Windpark Beuningen

Voorlopig toetsingsadvies over het milieueffectrapport

25 mei 2021 / projectnummer: 3543

Figuur 1: Voorkeursalternatief Windpark Beuningen (bron: MER, p. 137)

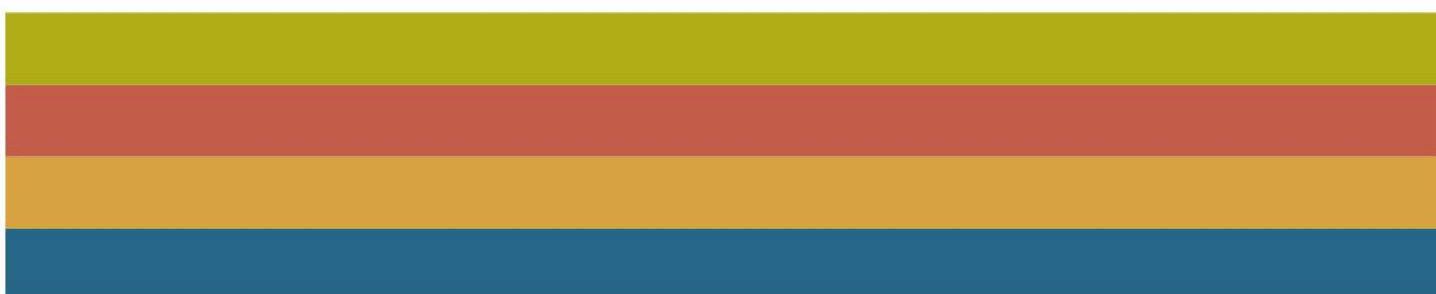
Het VKA scoort in het MER op het aspect landschap hetzelfde als alternatief 1. De Commissie is echter van oordeel dat de gekozen opstelling van het VKA (zie figuur 1 hiervoor) op het gebied van landschappelijke inpassing afwijkt van alternatief 1 (zie figuur 2 hierna).¹⁰ De

windturbines binnen alternatief 1 vormen een continue lijn. De windturbines in het VKA staan op ongelijke afstand van elkaar. In visueel opzicht ontstaan er zo twee te onderscheiden delen, ten opzichte van een samenhangende opstelling in alternatief 1.

Het MER beschouwt dit verschil in opstelling tussen het VKA en alternatief 1 zelf ook als een relevant verschil¹¹, maar beoordeelt het VKA landschappelijk hetzelfde als alternatief 1. Dat geldt zowel voor de scores op de verschillende criteria, die samen de landschappelijke beoordeling vormen¹², als voor het eindoordeel op het aspect landschap.¹³ Het MER geeft hier geen verklaring voor.

Desondanks is de Commissie van oordeel dat dit geen essentiële tekortkoming is. Het MER is in de toelichting en visualisaties namelijk transparant over de verschillen tussen het VKA en de alternatieven, en over de landschappelijke impact van het VKA zelf. Bovendien zijn veel visualisaties beschikbaar over de landschappelijke impact van het VKA. Deze zijn in het MER opgenomen en ook beschikbaar in het online bezoekerscentrum.¹⁴ Deze visualisaties zijn van hoge kwaliteit en vanuit verschillende standpunten opgesteld. In de visualisaties is de windturbine toegepast met de maximale rotordiameter en de minimale ashoogte. Dat is de meest afwijkende windturbine, waarvan de landschappelijke impact het grootst zou zijn. De maximale landschappelijke impact van het VKA is daardoor in beeld.

De Commissie wil nog een aanbeveling geven, voor het geval op termijn plannen worden ontwikkeld om meer windturbines aan Windpark Beuningen toe te voegen. Als die situatie zich voordoet, beveelt zij aan om van de opstelling in het huidige VKA alsnog een doorlopende lijn te maken. Ten oosten van de twee westelijke windturbines lijkt daar voldoende ruimte voor beschikbaar.
